九州電力株式会社
川内原子力発電所及び玄海原子力発電所
火山モニタリング結果に係る評価について

令和3年10月1日

原子力規制庁

図3 阿蘇カルデラのGNSS連続観測による基線長変化

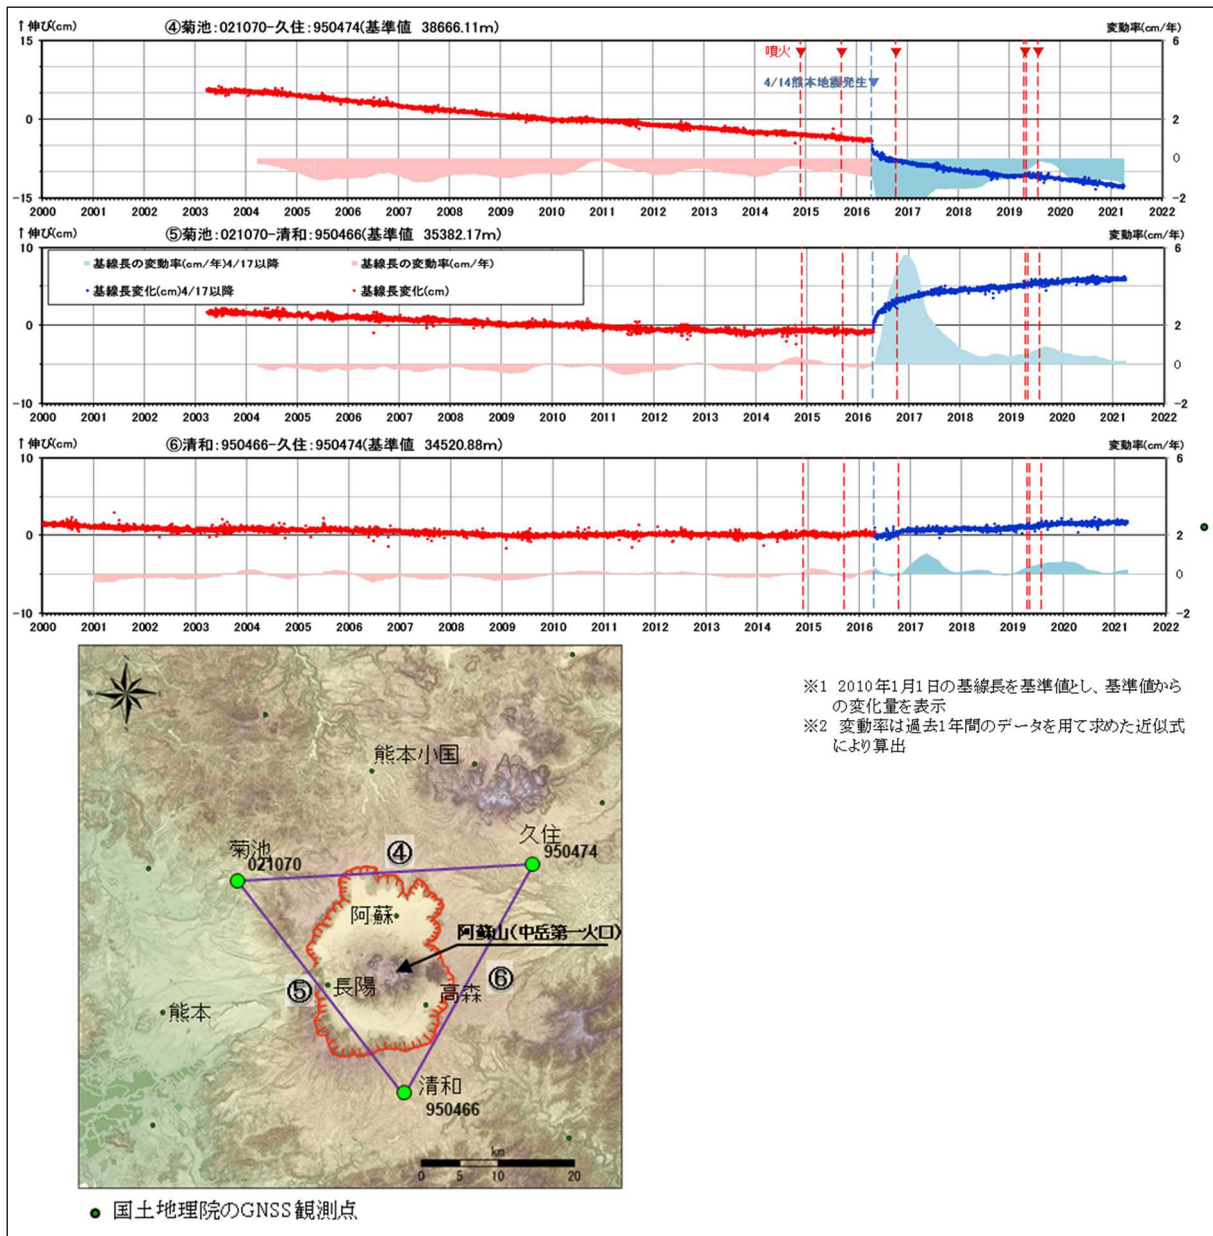
- ・九州電力は、GNSS 連続観測による基線長変化等を確認した結果、当該年度の基線長変化は、阿蘇カルデラ火山の活動に起因する有意な変化は認められないとしている（図3）（添付資料、P10、P25）。また、地震発生数の推移及び震源分布とマグニチュードの経時変化等を確認した結果、地震活動（発生数、位置、規模等）は、熊本地震の余震が認められるものの、発生数は過去と比較して減少傾向にあるとともに、位置と規模に有意な変化は認められないとしている（添付資料、P25）。さらに、火山部会の委員からの助言を踏まえて、当該年度より震源分布の推移に関して震源分布の三次元的位置がわかるように東西投影断面に加え、南北投影断面を追加して評価を行っている（添付資料、P23-24）。

図4 阿蘇カルデラにおける広域地殻変動の除去前(左)と除去後(右)の基線長変化

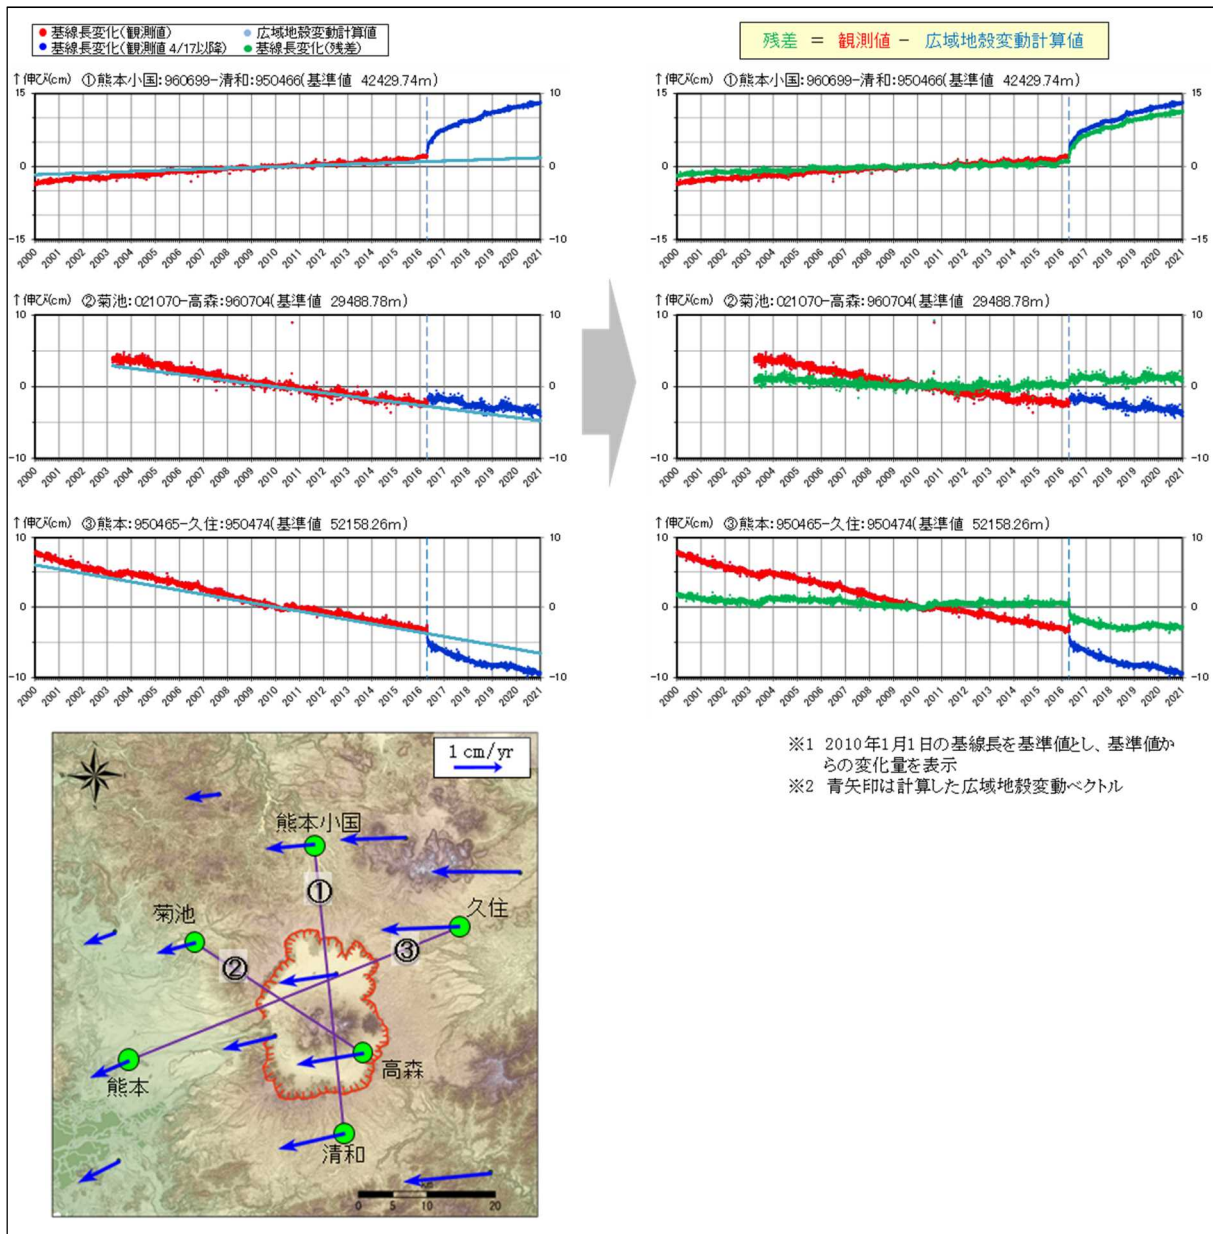
- ・九州電力は、地殻変動評価において、基線長変化をマグマ供給によるものとして評価しているが、基線長変化には広域地殻変動も含まれており、マグマ供給量の評価に影響を及ぼす可能性があることから、第三者（火山専門家）の助言（2018年度）を踏まえて、中・長期的取組みのひとつとして広域地殻変動量の定量的把握を行っている。具体的には、Kobayashi (2017)³ 及び Nishimura et al. (2018)⁴ を参考とし、GNSS 観測点の定常速度を推定するため、大規模な地震やスロースリップ現象（SSE: Slow Slip Event）が発生していない期間として、2006年～2008年を設定し、Nishimura et al. (2018) の手法に基づき、2000年～2020年の各観測値から広域地殻変動の影響分を除去する試みを行っている。その結果、広域地殻変動を除去した残差は、観測値に比べて変動量が小さくなることを確認し（図4）、モニタリングにおいて、基線長変化（観測値）に顕著な伸びの傾向が認められた場合、今回の検討で推定した広域地殻変動を除去した残差でも確認していくとしている（添付資料、P108）。

図5 加久藤・小林カルデラのGNSS連続観測による基線長変化

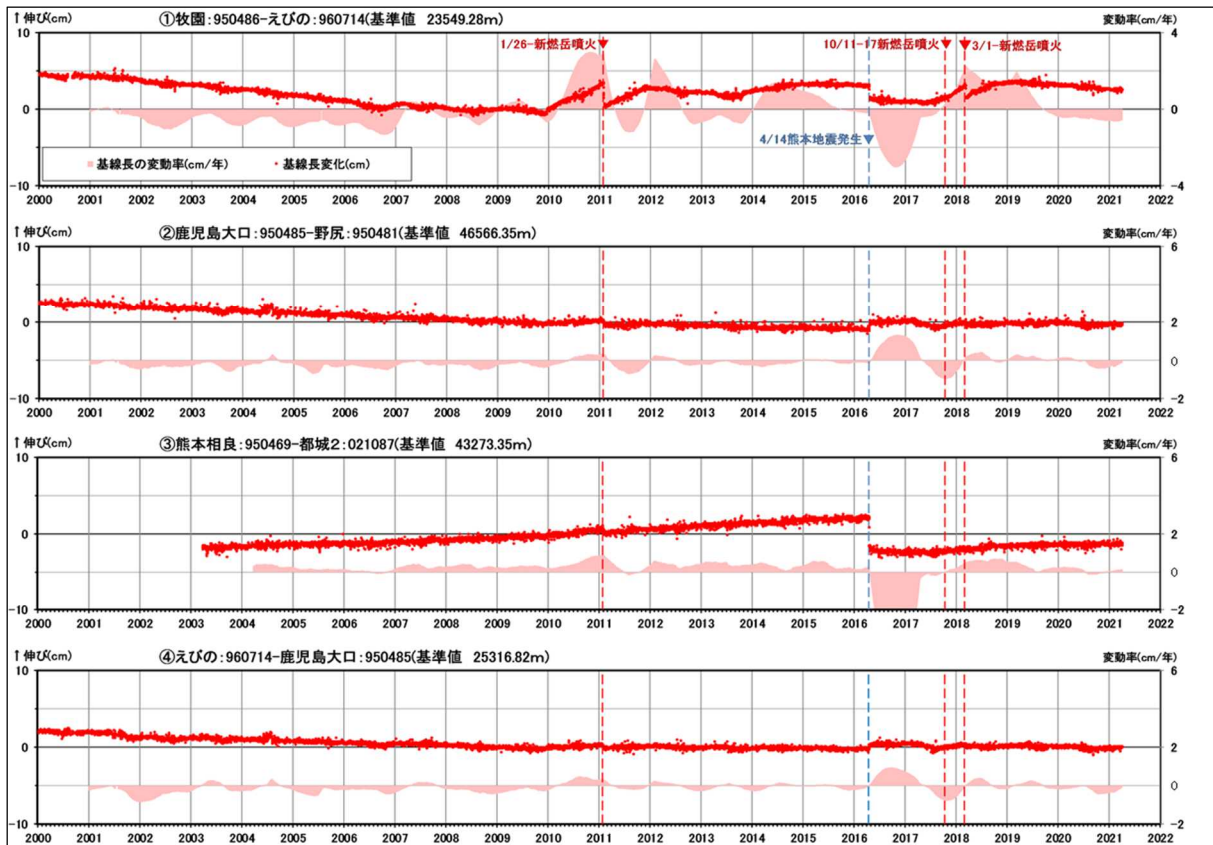
- ・九州電力は、GNSS 連続観測による基線長変化等を確認した結果、当該年度の基線長変化は、加久藤・小林カルデラ火山の活動に起因する有意な変化は認められないとしている(図5)(添付資料、P29、P43)。また、地震発生数の推移及び震源分布とマグニチュードの経時変化等を確認した結果、地震活動(発生数、位置、規模等)は、位置と規模に有意な変化は認められないとしているが、小林カルデラの南東側で局所的にやや多くの地震が認められたため(図6)(添付資料、P36-42)、今後の地震活動に留意していくとしている(添付資料、P43)。さらに、火山部会の委員からの助言を踏まえて、当該年度より震源分布の推移に関して震源分布の三次元的位置がわかるように東西投影断面に加え、南北投影断面を追加して評価を行っている(図7)(添付資料、P41-42)。
- ・九州電力は、阿蘇カルデラと同様に、広域地殻変動量の定量的把握について、中・長期的取組みのひとつとして行っており、広域地殻変動を除去した残差は、観測値に比べて変動量が小さくなることを確認し、モニタリングにおいて、基線長変化(観測値)に顕著な伸びの傾向が認められた場合、推定した広域地殻変動を除去した残差でも確認していくとしている(添付資料、P109)。

図8 始良カルデラのGNSS連続観測による基線長変化（その1）

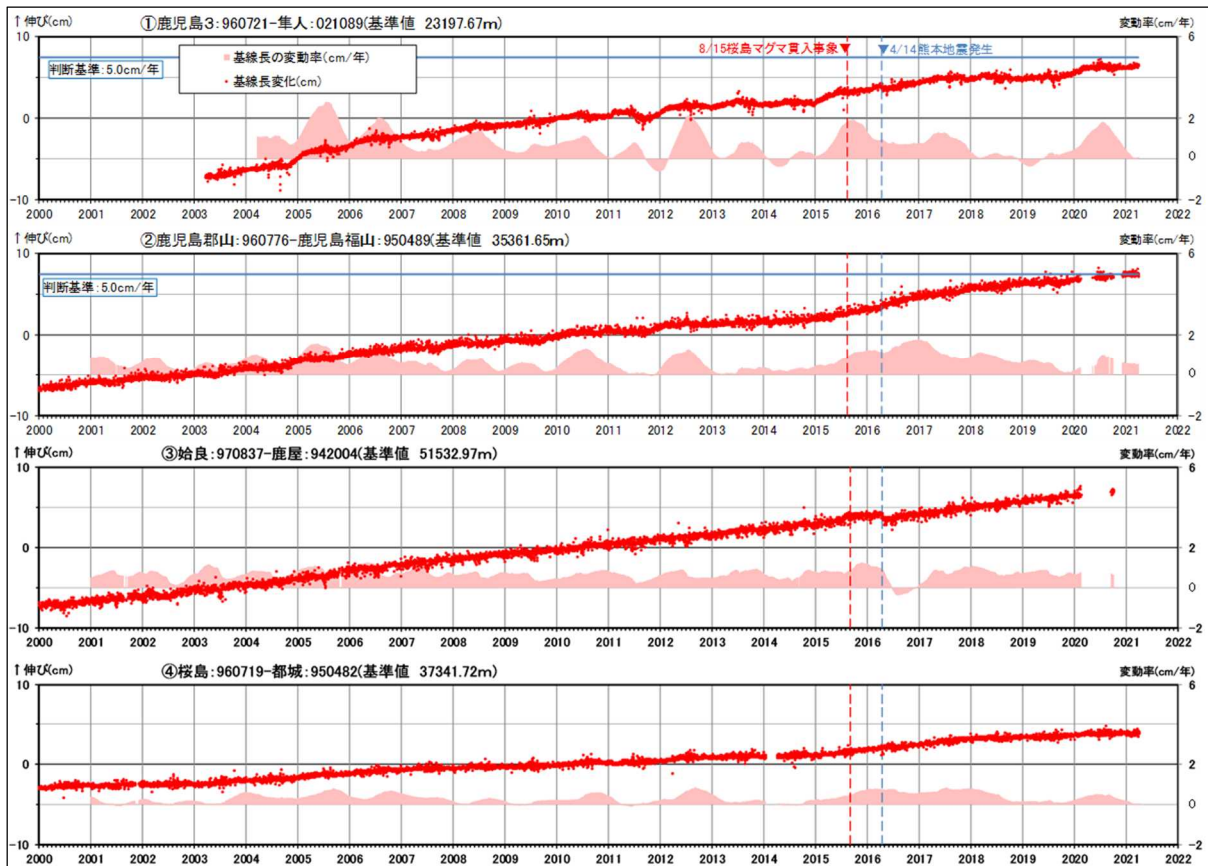
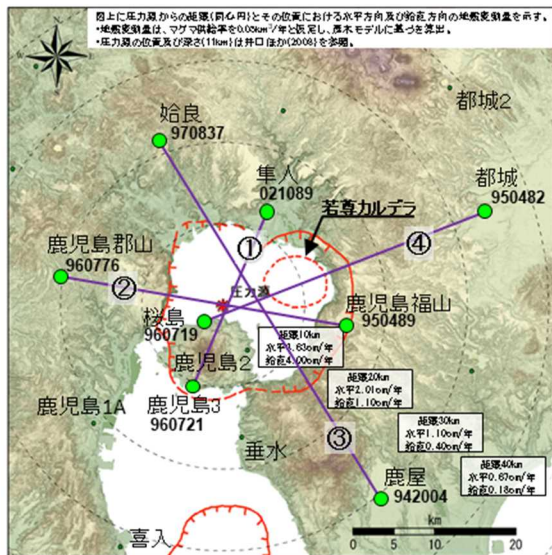
- ・九州電力は、GNSS 連続観測による基線長変化等を確認した結果、当該年度の基線長の変動率には、これまでと同様にマグマ供給を示唆する変動が認められるものの(図8)、監視体制の移行判断基準(マグマ供給率 $0.05\text{km}^3/\text{年}$ は、基線長変動率としてほぼ $5\text{cm}/\text{年}$ に相当)を十分下回っているとしている。監視レベルは、過去3年間のマグマ供給率が約 $0.01\text{km}^3/\text{年}$ であることから、「注意」を継続するとしている(添付資料、P46、P63)。

図9 始良カルデラのGNSS連続観測による基線長変化(その2)

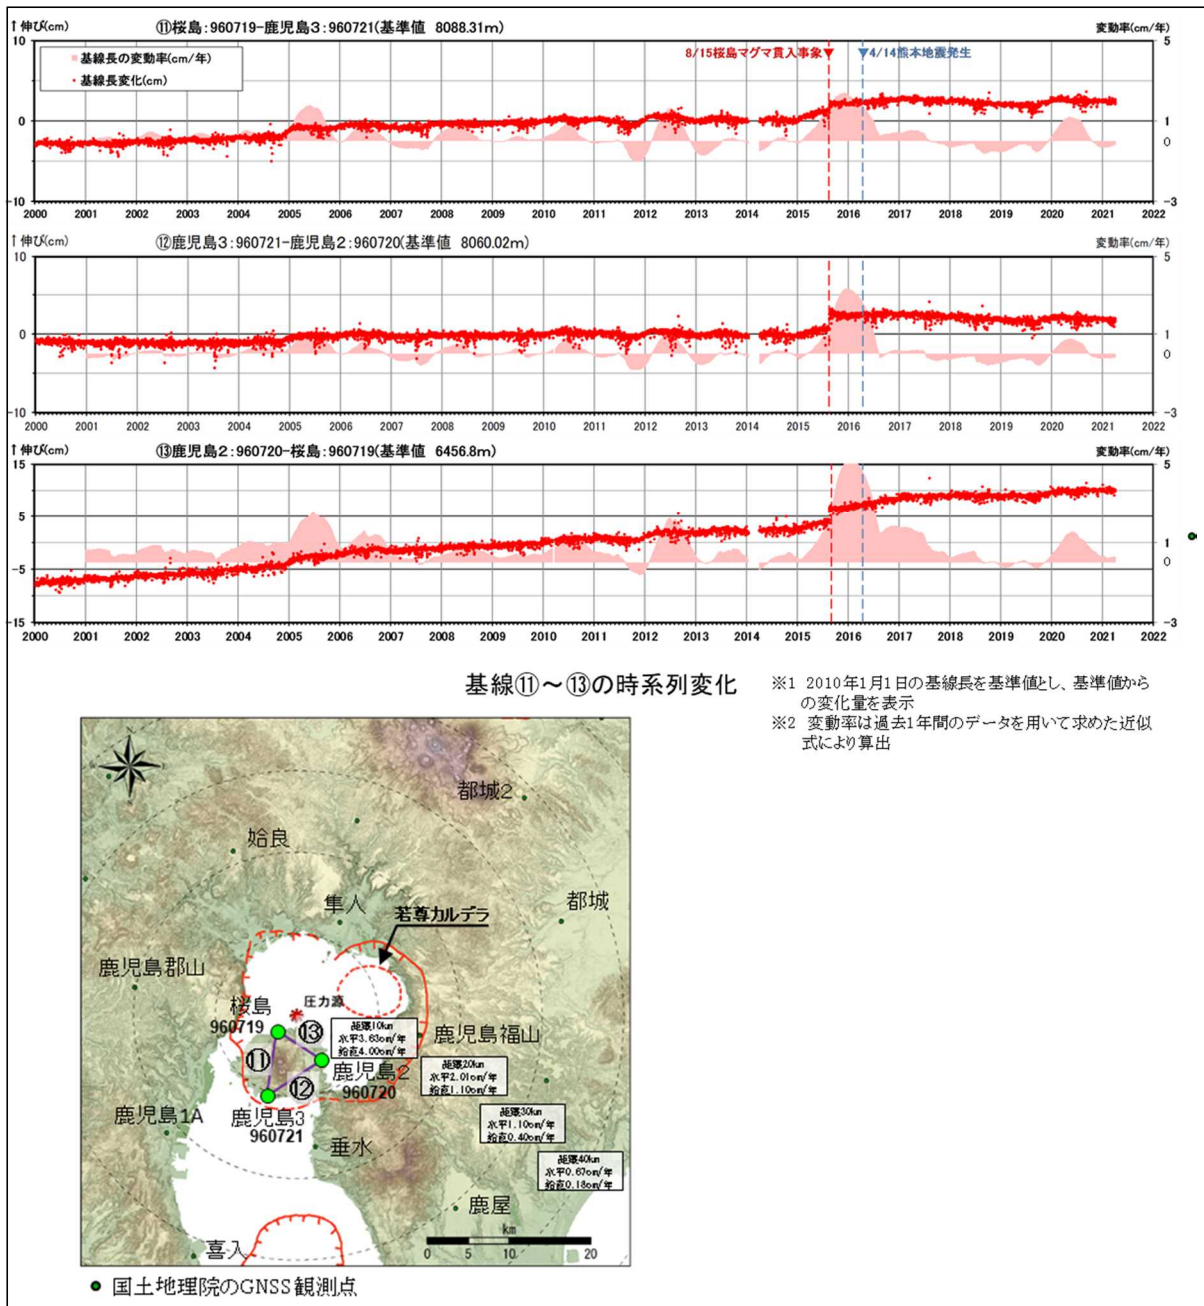
- ・桜島では2020年に入ってから若干の基線長の伸びが戻ってきていることから、今後の変動を注視することとの第三者(火山専門家)の助言(2019年度)を踏まえ、九州電力は桜島の変動を注視しているが、基線長の伸びは2020年4月頃から停滞しているとしている(図9)(添付資料、P49)。
- ・九州電力は、始良カルデラの基線①(鹿児島3-隼人)は、桜島の変動の影響を大きく受けてしまうため、桜島を避けた基線⑭(鹿児島1A-隼人)の変動率を判断指標とした方が良好との第三者(火山専門家)の助言(2017年度)を踏まえて、桜島の変動の影響を見つつ、当該基線の変動も継続的にモニタリングしている(添付資料、P50)。

図10 始良カルデラ周辺の水準測量結果（上下変動の推移）

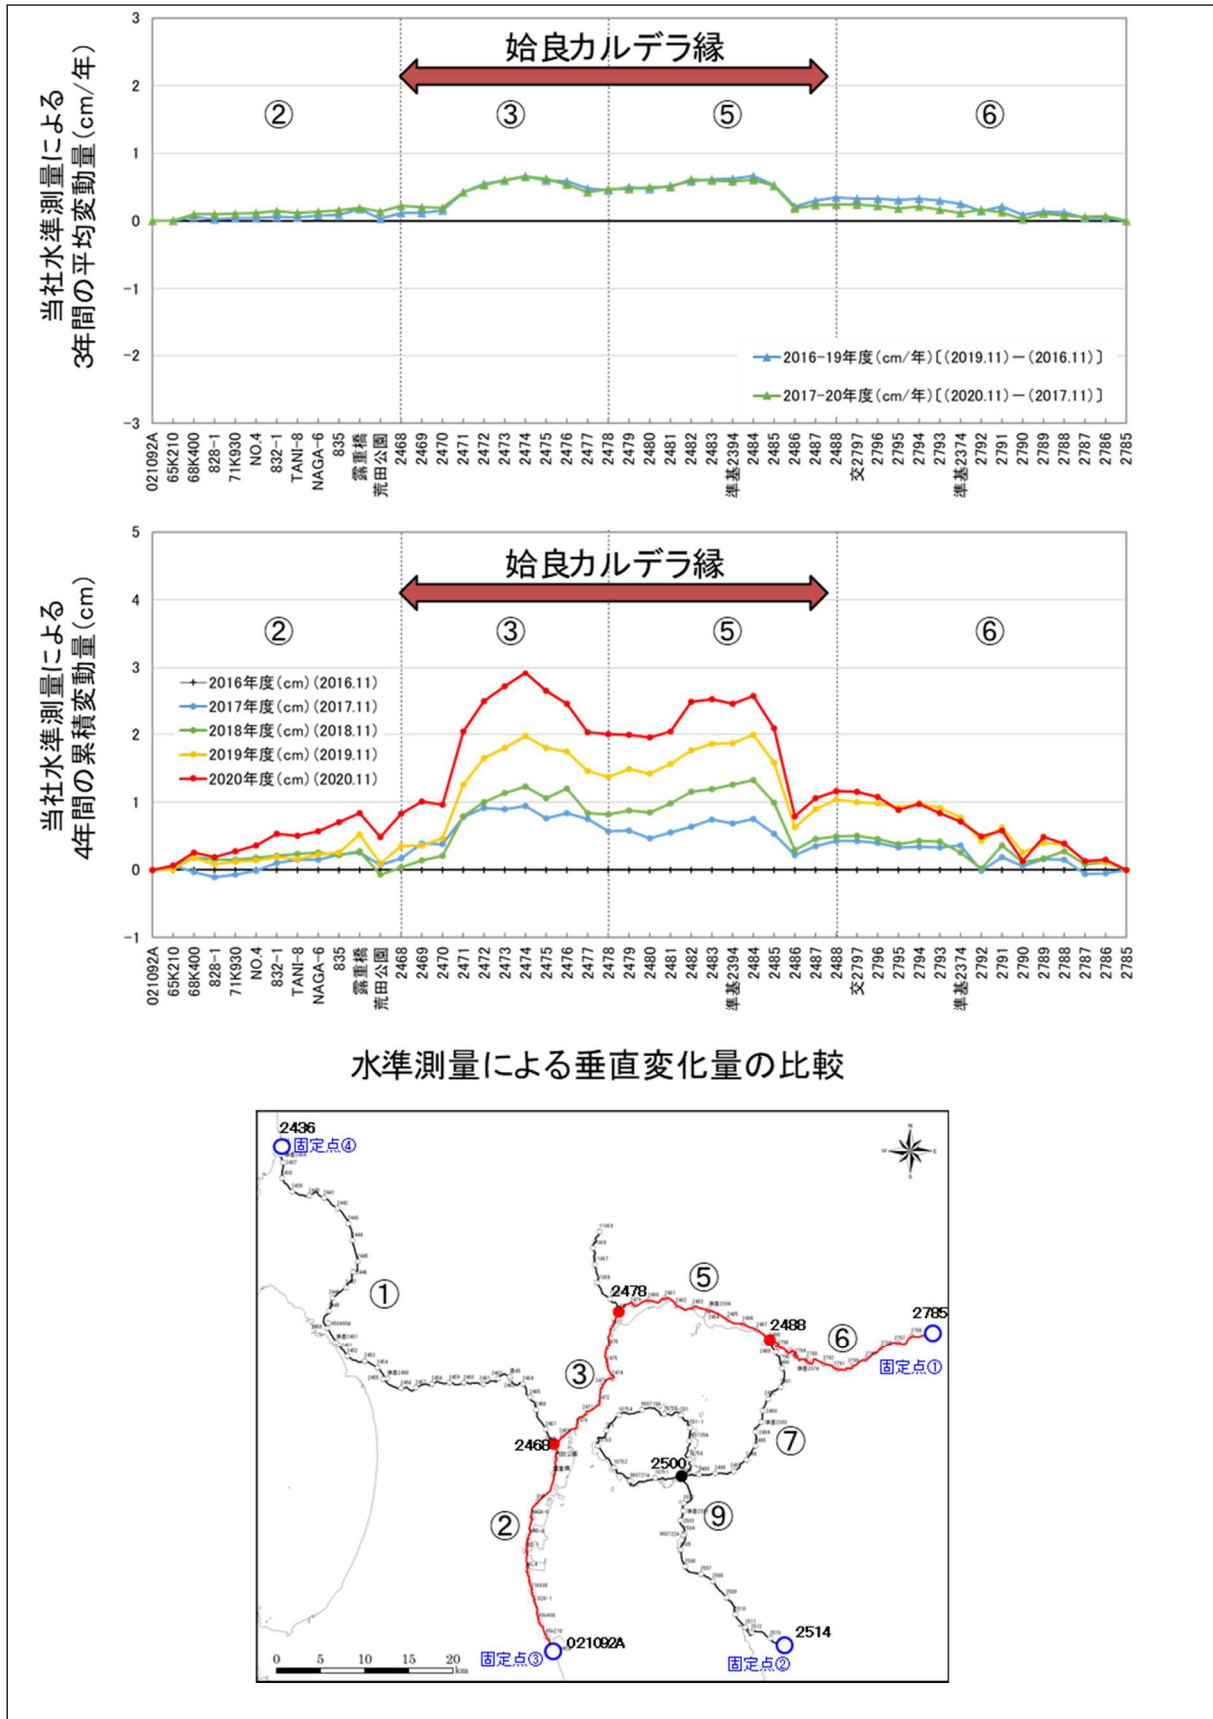
- ・九州電力は、鉛直方向の地殻変動を面的に精度良く把握することを目的として、平成26年度より始良カルデラ周辺の水準測量を毎年実施している(添付資料、P133-137)。2020年度報告の水準測量では、始良カルデラ縁及び桜島の測線の変動量は例年と同程度であり、顕著な隆起は無いことを確認したとしている(図10)(添付資料、P134)。また、九州電力は、原子炉火山部会の委員の助言(2019年度)を踏まえ、始良カルデラ周辺の長期的な地殻変動の記録が揃っている京都大学等のデータを含めて測量結果の解釈を行っている。具体的には、Yamamoto et al. (2013)⁵による桜島島内、鹿児島湾西岸及び東岸での水準測量の結果に対して自社の測量結果(2015年~2020年)を追記して示した結果、1990年代以降、地盤が継続して隆起傾向にあることから、桜島の火山活動静穏期が継続するとともに、始良カルデラ地下のマグマ溜まりの増圧による地盤の隆起傾向が継続していることが推定されるとしている(図11)(添付資料、P138)。

- ・固定点①（B.M. 2785）については、過去4年間の累積変動量で見ると、他の固定点と比較して隆起傾向にあるように見えるため、始良カルデラの変動帯内にあると考えている。そのため、改めて固定点の配置を検討してもらいたい。
